Délibération de la Commission de régulation de l'énergie du 3 septembre 2015 portant avis sur le projet d'arrêté fixant les conditions d'achat pour l'électricité produite par les installations utilisant à titre principal le biogaz produit par méthanisation de déchets non dangereux et de matière végétale brute

1. Contexte

2. Description du projet d'arrêté

Étude de sensibilité

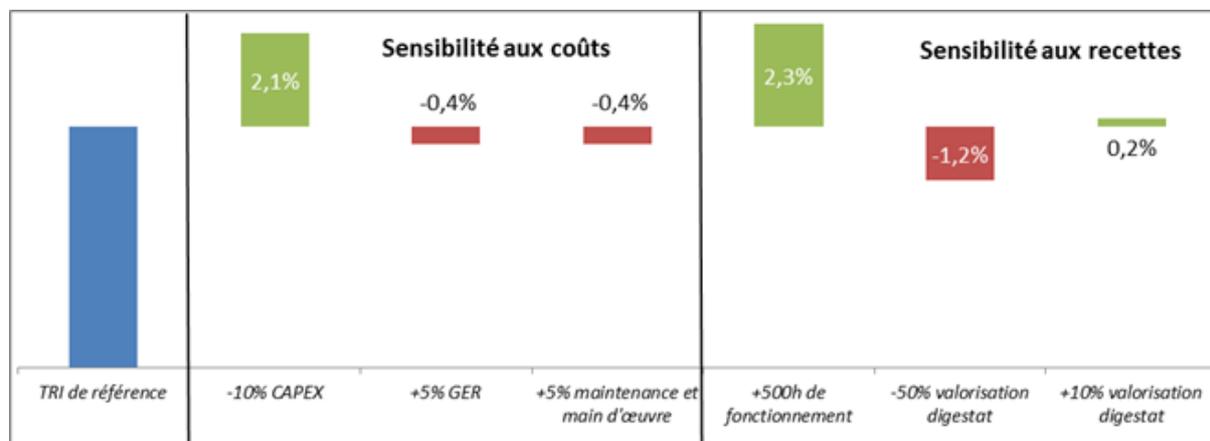
Le graphique ci-après présente la sensibilité du TRI projet aux principaux paramètres technico-économiques présentés au paragraphe 3.3.

Une variation des recettes complémentaires à la production d'électricité, dans la mesure où les installations agricoles ne sont pas concernées par la redevance perçue au titre du traitement des déchets, n'affecte que peu la rentabilité. Une division par deux des revenus tirés de la vente des digestats n'occasionne qu'une variation de l'ordre de 1 point du TRI projet, lequel excède encore significativement le taux de référence.

En revanche, la baisse des coûts d'investissement et l'amélioration de la durée de fonctionnement, susceptibles d'accompagner le développement et la structuration de la filière, auront des impacts considérables sur la rentabilité des projets qui justifient la mise en place, dès à présent, de mesures de dégressivité permettant de les répercuter dans le niveau des tarifs.

La baisse trimestrielle envisagée dans le projet d'arrêté, de 0,5 % du tarif de base à partir du 1^{er} janvier 2018, n'est justifiée ni dans ses échéances d'application ni dans ses proportions. Il devrait lui être préféré un dispositif de tarification dégressive, dimensionné selon des critères représentatifs du rythme de développement des installations.

Étude de sensibilité

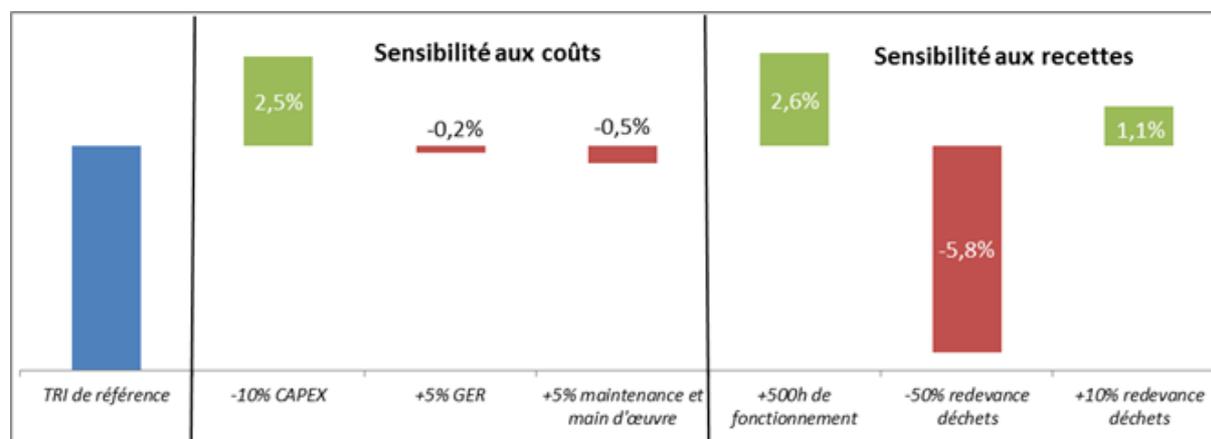
Le graphique ci-après présente la sensibilité du TRI projet aux principaux paramètres technico-économiques présentés au paragraphe 3.3.

Les sensibilités aux évolutions des coûts d'investissement et du productible de l'installation sont du même ordre de grandeur que pour les installations agricoles et appellent les mêmes conclusions s'agissant notamment de la mise en place d'une dégressivité tarifaire dynamique.

En revanche, la CRE observe une grande volatilité du taux de rentabilité aux recettes complémentaires à la production d'électricité. Une division par deux de la redevance perçue au titre du traitement des déchets entraîne une baisse du TRI projet de près de 6 %. Toutefois, compte tenu des niveaux de rentabilité observés, cette baisse n'est pas de nature à mettre en péril l'équilibre économique de l'installation.
